„Entscheidungsvarianten aus der Alternativenprüfung zur Regenrückhaltung“

Mittwoch 17. Juli 2013, 17:30 bis 21:30 Uhr

Protokoll

Entscheidungsvarianten aus der Alternativprüfung zur Regenrückhaltung

Integrale Lösung: Rückhaltung Alfred-Bozi-Str.

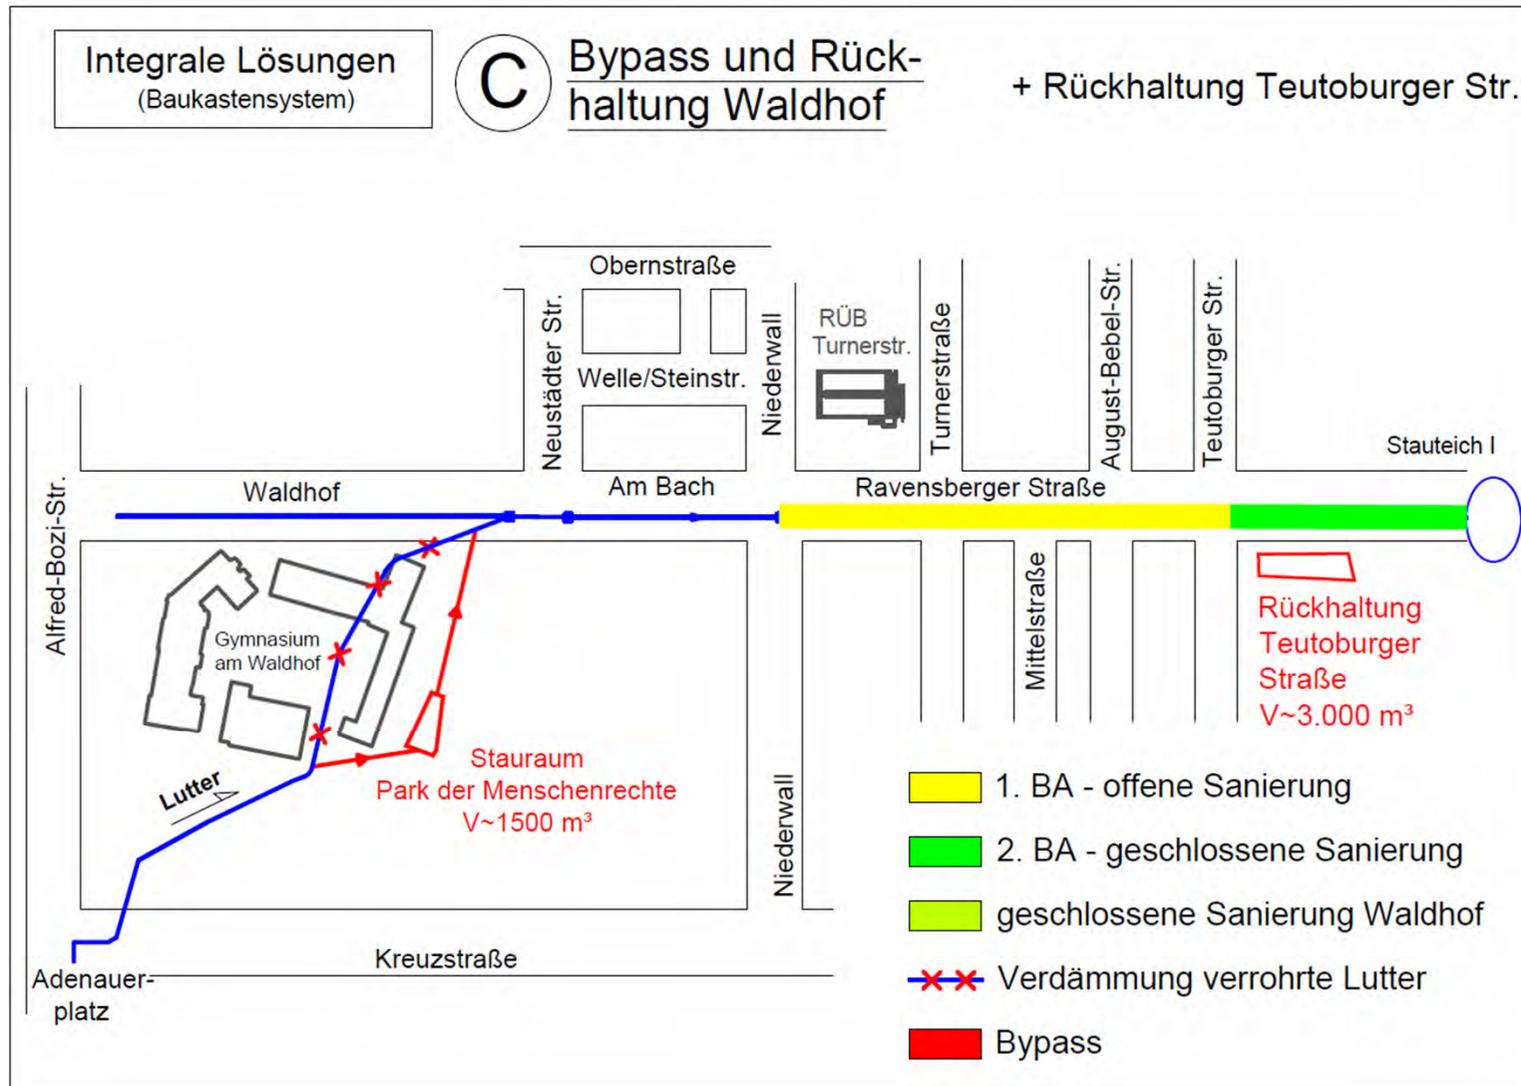
Für Variante B (Rückhaltung Alfred-Bozi-Straße) ist im vorliegenden Handout eine Rückhaltung Teutoburger Straße eingezeichnet. Im Vortrag hat der Gutachter jedoch ausgeführt, dass eine Rückhaltung Teutoburger Straße bei dieser Variante entfallen könne. Auch in der Kostenschätzung bei Variante B ist die Rückhaltung Teutoburger Straße aufgeführt. Was ist richtig?

→ In der Skizze zur Variante B ist die Regenrückhaltung Teutoburger Straße fälschlicherweise noch enthalten. Sie entfällt bei dieser Variante. Die Kostenschätzung berücksichtigt das bereits und bezieht sich nur auf das Regenrückhaltebecken Alfred-Bozi-Straße. (Rohlfing, PFI Planungsgesellschaft, Hannover)

Integrale Lösung: Erweiterung Bypass Waldhof

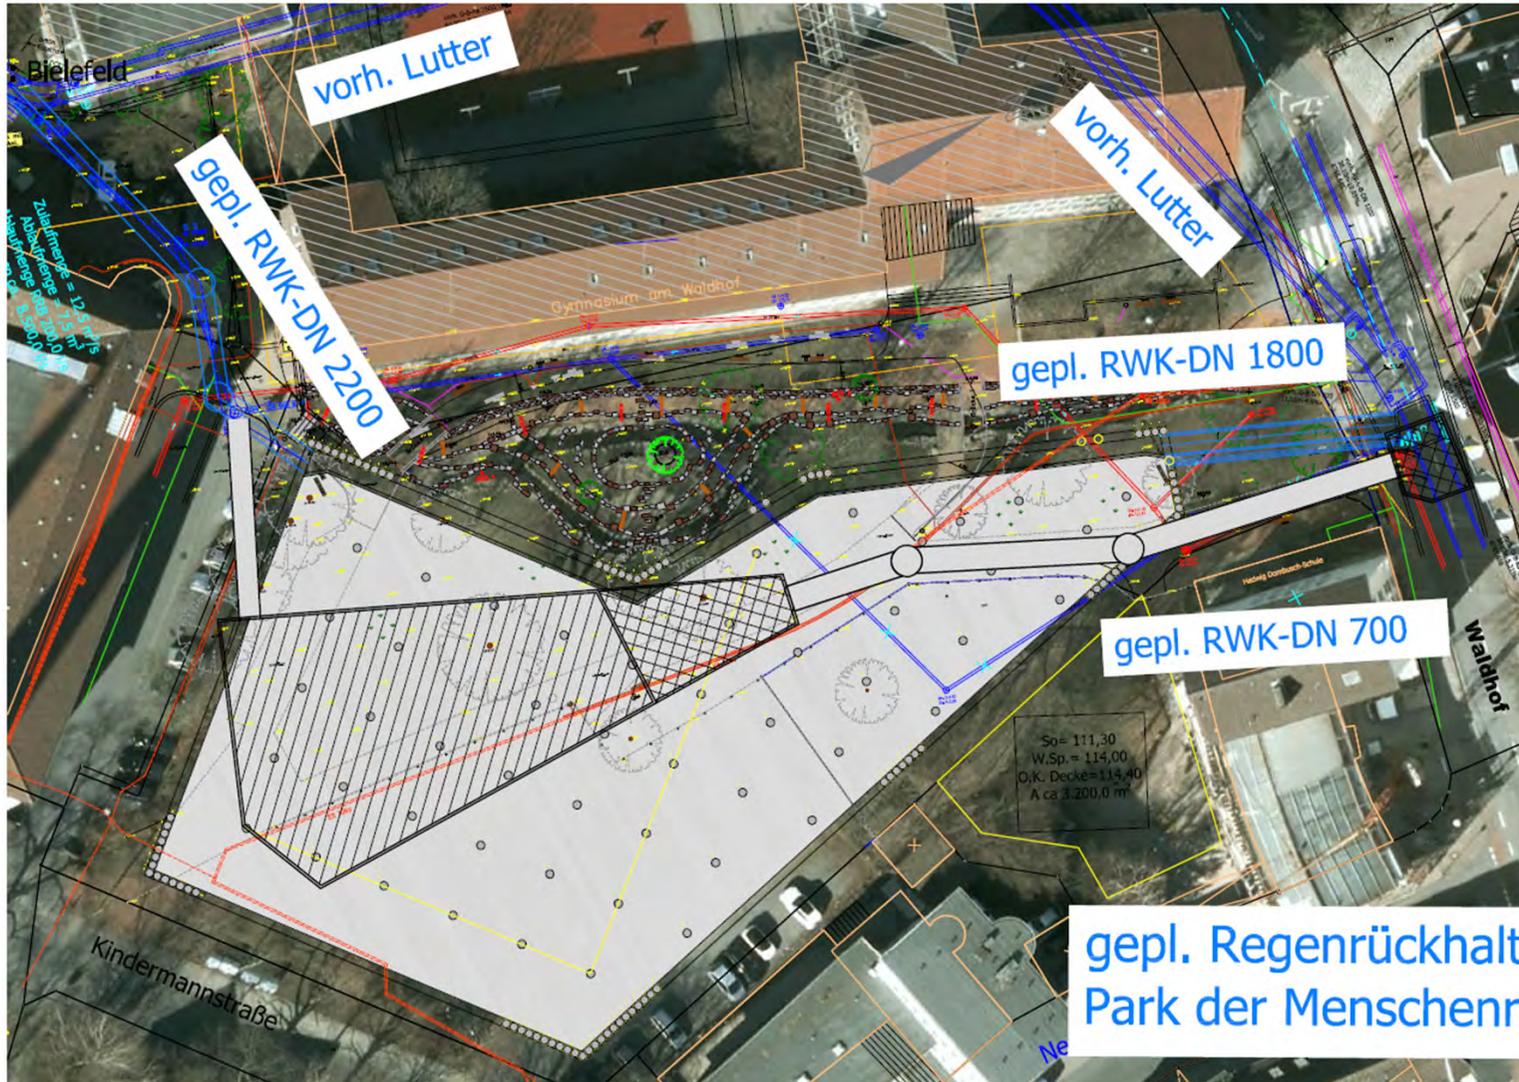
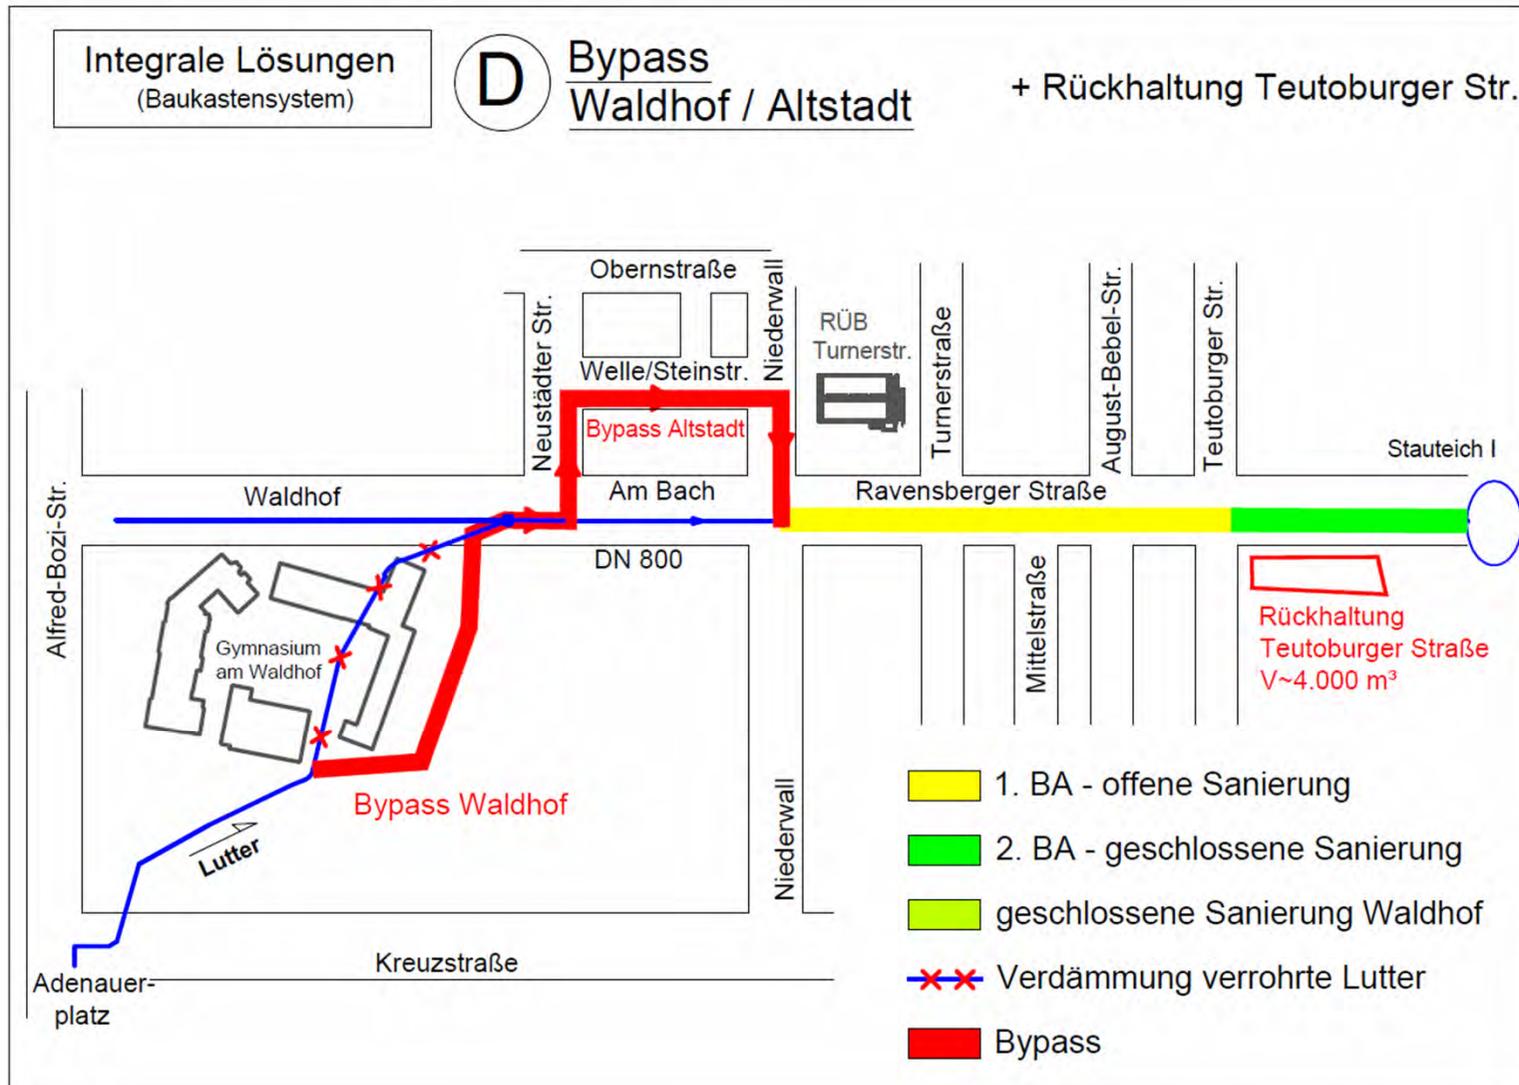
Könnte der in Variante C (Erweiterung Bypass Waldhof) geplante Stauraum im Park der Menschenrechte auch näher an die Alfred-Bozi-Straße gelegt und mit einem Becken in der Alfred-Bozi-Straße verknüpft werden?

Stimmt es, dass ein Bypass am Waldhof (Variante C) eine Breite von 8 m hätte? Was bleibt dann noch vom Park übrig? Die Bäume haben viele Funktionen, u. a. dienen sie auch als Beschattung für die Klassenräume, die nach Süden ausgerichtet sind. Kann der Kindermann-Park in die Überlegungen integriert werden?

→ Man könnte einen Stauraum auch näher an die Alfred-Bozi-Straße legen. Im Park der Menschenrechte wäre er jedoch in Verbindung mit dem Bypass am Waldhof-Gymnasium optimal. Hier muss abgewogen werden, was technisch und wirtschaftlich sinnvoll ist. (Rohlfing)

→ Die Baugrubenbreite würde ca. 8 m betragen, die Breite des Kanals beträgt ca. 3 m. Ein großer Teil der Bäume müsste gefällt werden. Anordnung und Form des Stauraums könnten im Rahmen der Detailplanung optimiert werden, um eine möglichst weitgehende Wiederherstellung des Parks zu ermöglichen. Dabei kann

auch der Kindermann-Park einbezogen werden. Das Thema Beschattung wird aufgenommen, es handelt sich um eine Detailfrage. (Haver)
